## 2024 年裝備安全通報彙整

CTASA 中華民國航空運動協會

## 2025 年裝備安全通報彙整

## 2026 年裝備安全通報彙整

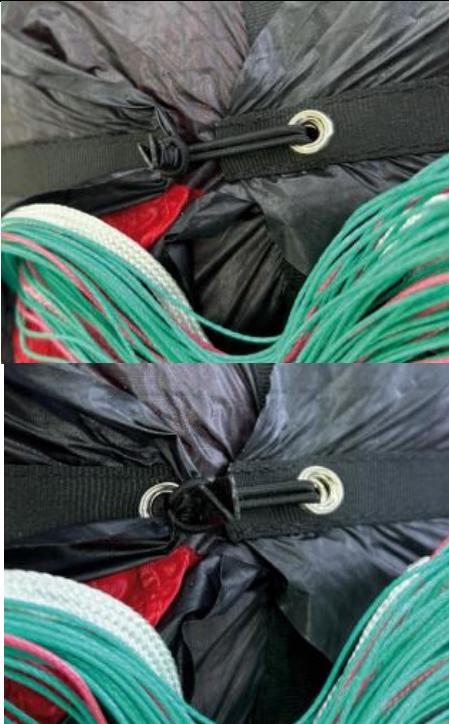
在一架 PHI ALLEGRO X-Alps ( 製造年份 2021 年 3 月 ) 的飛行中，發生了 B 線懸掛點 ( 連接至吊帶 ) 的斷裂情況。

該懸掛點使用的是 Edelrid 製造、強度為 800 daN ( 約 800 公斤 ) 的 Technora 材質繩索。推測原因為：繩索在經過 Ronstan 滑輪時，因滑輪邊緣存在銳利角度，造成摩擦損傷，最終導致繩索弱化並斷裂。

關於滑輪邊緣的銳利程度，在不同批次產品中存在製造公差 ( 品質差異 ) 。

- 有銳利邊緣的滑輪：圖 1
- 已斷裂且嚴重磨損 ( 被磨損剝蝕 ) 的繩索：圖 2

基於安全考量，製造商發布以下安全通知：

R07 型吊帶適用於以下機型：

- ALLEGRO X-Alps ( 後續版本：ALLEGRO light )
- MAESTRO 2 light
- MAESTRO 2
- 以及所有配備可選 R07 吊帶的 PHI 其他機型 ( 如圖 3 )

上述設備必須進行目視檢查。此檢查可由擁有者自行完成，且必須在下一次飛行前進行。

若發現任何損傷或磨損，使用者必須立即停止飛行該飛行傘，並聯絡 PHI 或其授權經銷商，以更換受影響的繩索，必要時也需一併更換滑輪。
